监 理 通 知 单

工程名称:方山县袁家甲村 13.53MWp 光伏扶贫发电项目 编号:FSFP-ZHJL-004

事由:关于现场施工质量事宜

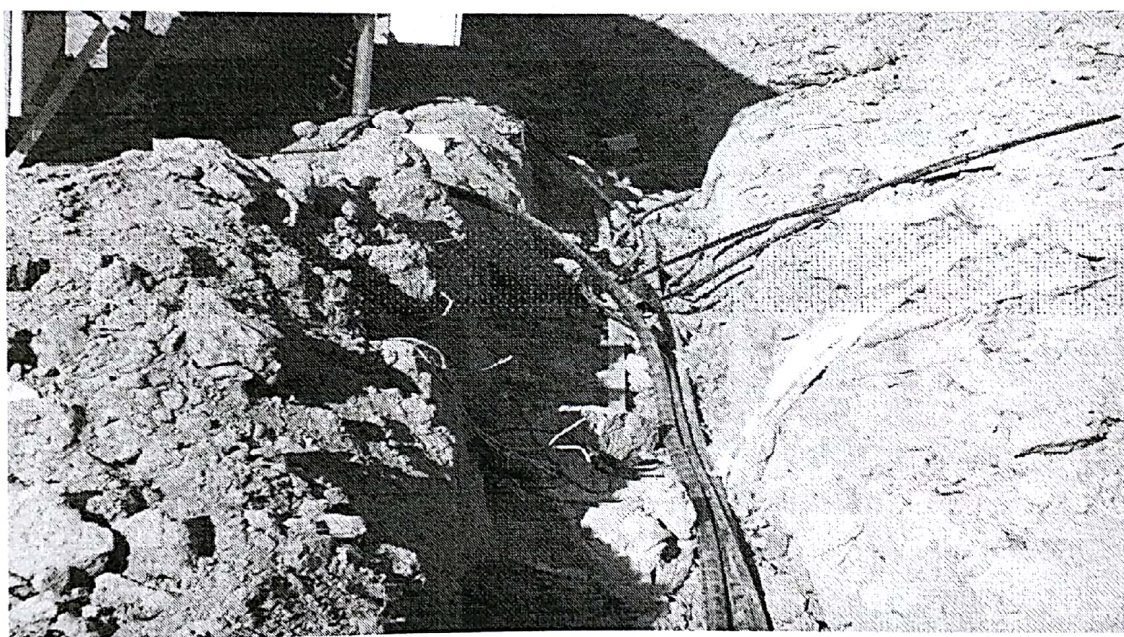
- 1、3区、四区电缆沟接地埋深不规范、电缆敷设杂乱,且沟内土块、杂物较多。
- 2、个别汇流箱安装未按施工图及规范要求施工,汇流箱底边距地面高度太短。
- 3、个别逆变器 4 mm² 电线埋地处未穿套管,镀锌接地焊接处药渣未清理干净。

要求贵单位对上述问题限期五天内整改完成,并对施工人员做好技术交底工作确保工程质量,整改完成后报监理复查,验收合格后,再进行下道工序施工。(详见附图)
